# REMARQUES PLU 2025 ENQUETE PUBLIQUE

**Association Syndicale Libre des Résidences du Château Est / 09Fev 2025**

### Référence Document PLU : 5.10-PLU-MSD-RESEAU\_ASSAINISSEMENT

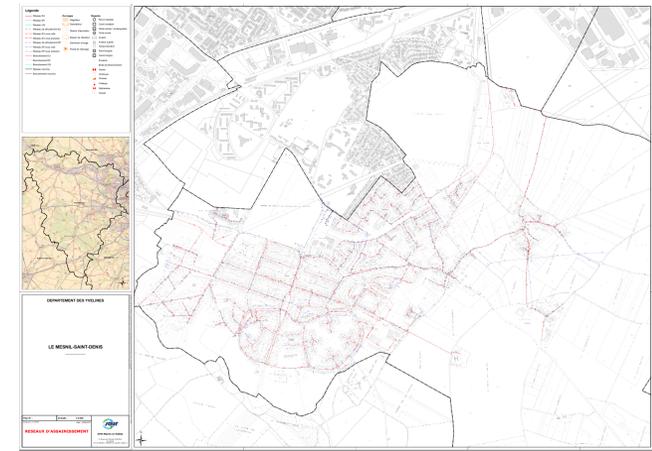
Oubli du tracé en réseau public du collecteur des eaux usées dans partie privative des maisons en bande

- **cours de l'Europe (1 à 9 et 2 à 16)**
- **avenue Habert de Montmort (n°23 à 39),**
- **rue Saint Pierre (n°1 à n°7 et n°4 et 6),**
- et ce comme retenu pour les autres groupes de maisons en bande rue Blaise Pascal, rue Jean Racine, avenue Habert de Montmort (n°58 à n°82), avenue Port Royal des Champs. (héritage du réseau d'assainissement public avant réhabilitation en 2005)
- Nous appelons par ailleurs à une revue de détail suivie d'une mise à jour partagée avec les résidents du plan du réseau d'assainissement afin d'éviter toute confusion entre réseau public et connections privatives dans le cas de « bras collectif » situé en partie privative (exemple du 32 Rue Habert de Montmort raccordé sur l'évacuation des 2 à 16 Cours de l'Europe)

## Référence Document PLU :3-PLU-MSD-OAP

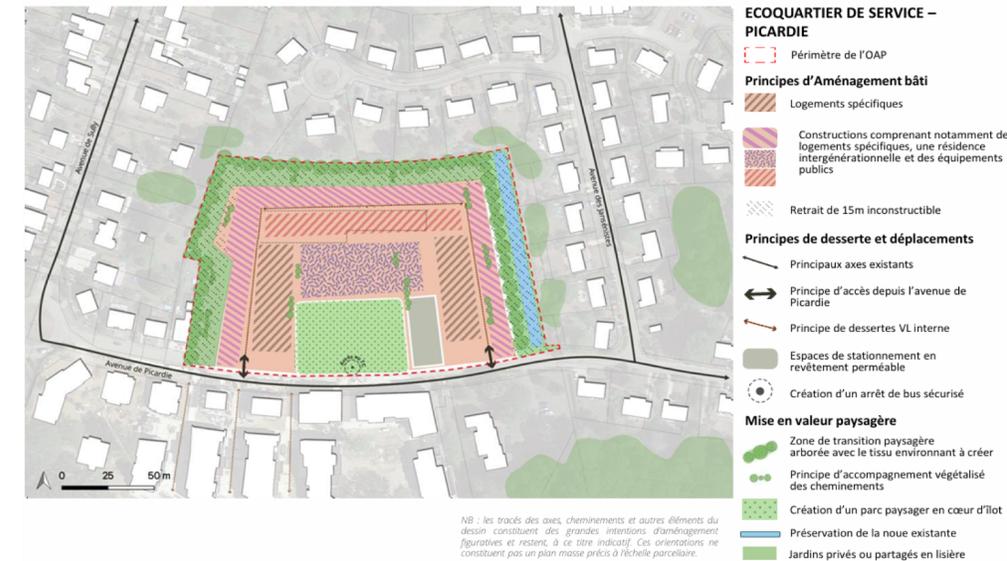
Nous demandons que la restriction apportée quant à la hauteur des constructions à **R+1+C** en proximité des riverains actuellement accordée à

- l'avenue de Picardie (hors ASLRCE)
- l'avenue de Sully (hors ASLRCE)
- l'avenue des Jansénistes (ASLRCE)

Soit étendue au 4ème coté du quadrilatère : **allée des Petites Ecoles**

**OK :** Prise en compte de la contrainte **Hauteur R+1+C** pour Avenue Sully et Avenue des Jansénistes

**NOK1 :** Non prise en compte de la contrainte **Hauteur R+1+C** pour Rue des Petites Ecoles

## Référence Document PLU :3-PLU-MSD-OAP

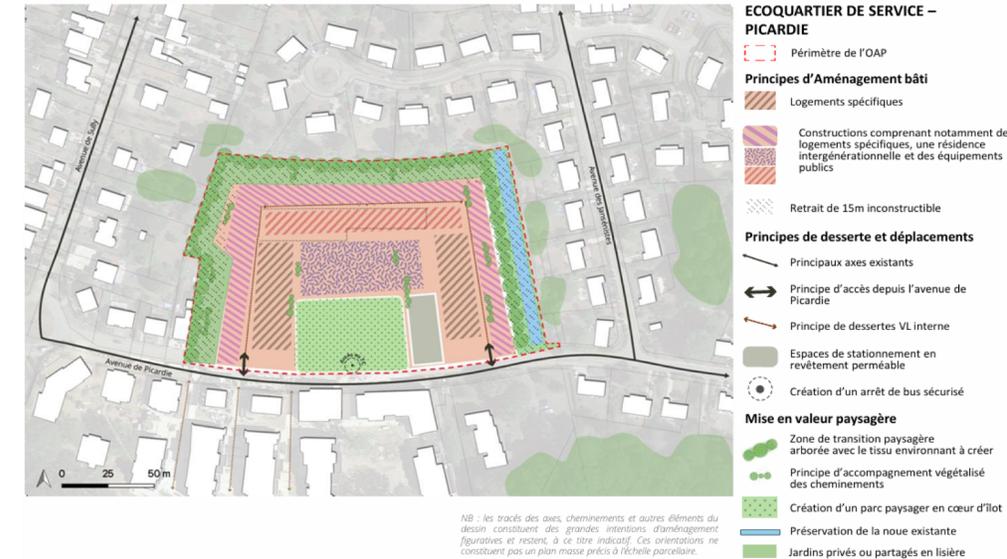
70 à 80 Logements Sociaux dont au moins 50% de Spécifiques et # 15 Pavillons représentent un

**potentiel de voitures compris entre 66 et 83 voitures**

**NOK1** : le trafic induit qui passera forcément par les voies adjacentes qui se situent toutes au sein de notre ensemble est en opposition avec son caractère résidentiel tel qu'il prévalait préalablement

**NOK2** : "Parking des logements Collectifs et Intergénérationnels uniquement en souterrain sauf PMR"

- Suivant le règlement des logements sociaux, la location du logement et du parking sont distincts, et donc ces derniers sont majoritairement non utilisés .
- L'emplacement "réservé" ne couvre que 2 rangées de 2 PMR et 13" Std"; soit 30 places.

Ceci implique que devront stationner en dehors de cette emprise : (max 83; min 66 voitures ) x 85% (en supposant que 15% des parkings sont loués par les résidents ) - 30 ;

Soit **entre 27 [# 120m linéaire] et 57 voitures [# 200m linéaire] dans cette zone** .

Sachant que l'Avenue de Picardie est déjà totalement saturée par le stationnement existant , ceci impliquera le stationnement au sein de la Résidence du Château

## REMARQUE n°2-A : OAP n°6 « JOFFRE » / Hauteur des constructions

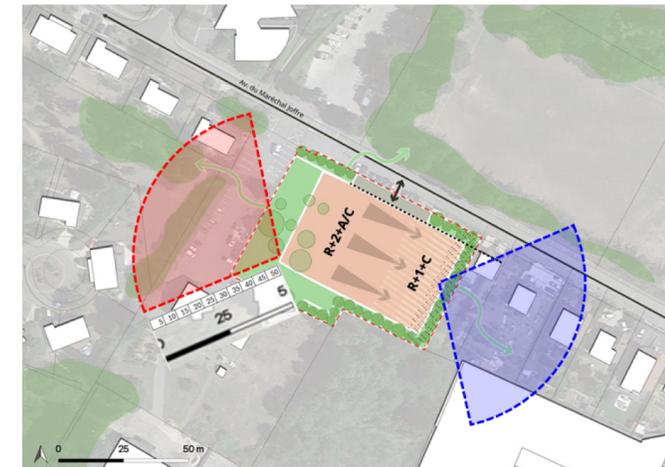
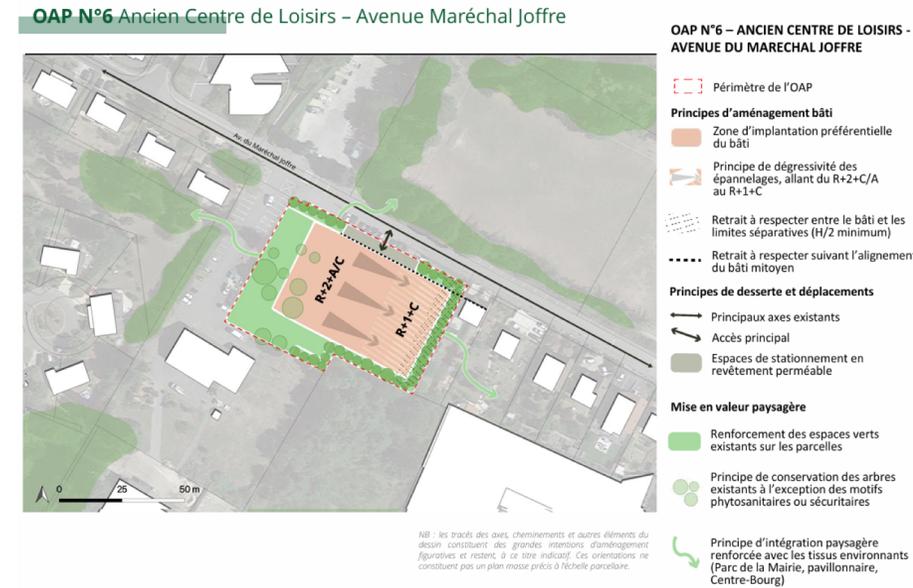
Le positionnement à moins de 50m d'un immeuble de 3 niveaux (R+2+A-C) constituent une **dégradation majeure du caractère résidentiel** pour les résidents de la Rue Maréchal JOFFRE et de l'Allée du Puits des Granges.

Nous demandons que la **restriction apportée quant à la hauteur** des constructions à **R+1+C** en proximité des riverains actuellement accordée à

- l'avenue du Maréchal Joffre (en deçà du n°13 / à droite sur le plan)

Soit étendue à **l'autre côté de la construction** (actuellement prévu à 3 niveaux)

- **L'avenue du Maréchal Joffre (au-delà du n° 19)**
- **Allée du Puits des Granges**

## OAP N°6 Ancien Centre de Loisirs – Avenue Maréchal Joffre

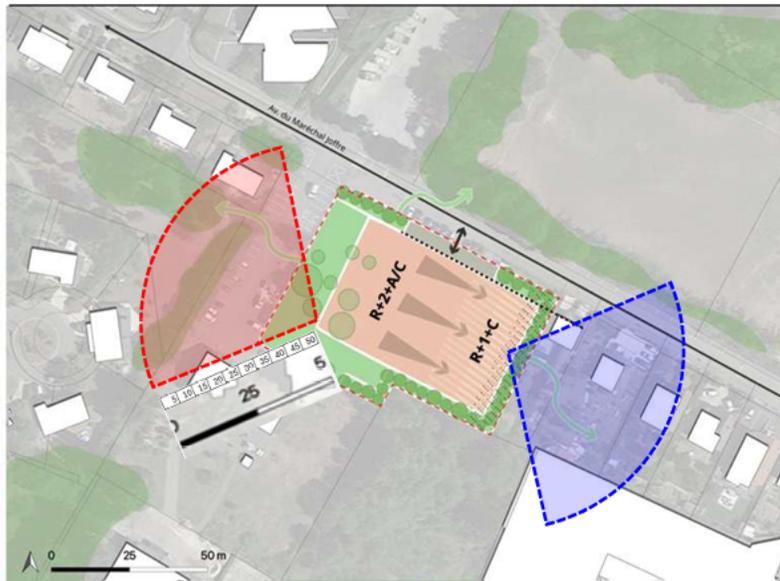
### NOK :

Le positionnement à moins de 50m d'un immeuble de 3 niveaux (R+2+A-C) constitue une **dégradation majeure du caractère résidentiel** pour les résidents de la Rue Maréchal JOFFRE et de l'Allée du Puits des Granges

## REMARQUE n°3-B : OAP n°3 « JOFFRE » / Trafic & Stationnement

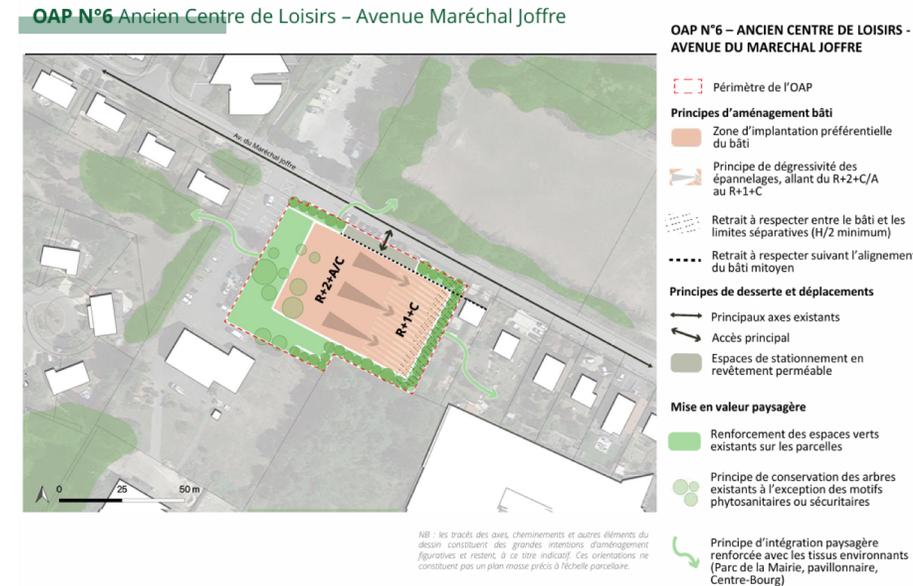
45 à 70 Logements Sociaux privilégiant des petites typologies représentent un **potentiel de voitures compris entre 22 et 90 voitures** (50% des résidents n'ont pas de véhicules, 50% n'a que 1 voiture ; 1,3 voiture pour 100% des logements / cas le probable à ce jour)

**NOK1** : le trafic induit qui passera forcément par les voies adjacentes (afin d'éviter la congestion du bourg aux heures de pointe) qui se situent toutes au sein de notre ensemble est en opposition avec son caractère résidentiel tel qu'il prévalait préalablement

**NOK2** : Suivant le règlement des logements sociaux, la location du logement et du parking sont distincts, et donc ces derniers sont majoritairement non utilisés.

Aucun n'emplacement n'est "réservé" en surface ; seul est disponible un parking attenant de 14 places

Ceci implique que devront stationner en dehors de cette emprise : (max 90; min 22 voitures ) x 85% (en supposant que 15% des parkings sont loués par les résidents) -14 ;

Soit entre **5 [# 23m linéaire] et 63 voitures [# 285m linéaire / cas le plus probable à ce jour] dans cette zone .**

Par ailleurs, la **suppression induite** de la zone actuelle de parking régulièrement utilisé **par les usagers du CLC** complexifiera cette problématique de stationnement lors de chacun des événements-activités majeurs pouvant réunir jusqu'à une centaine de participants
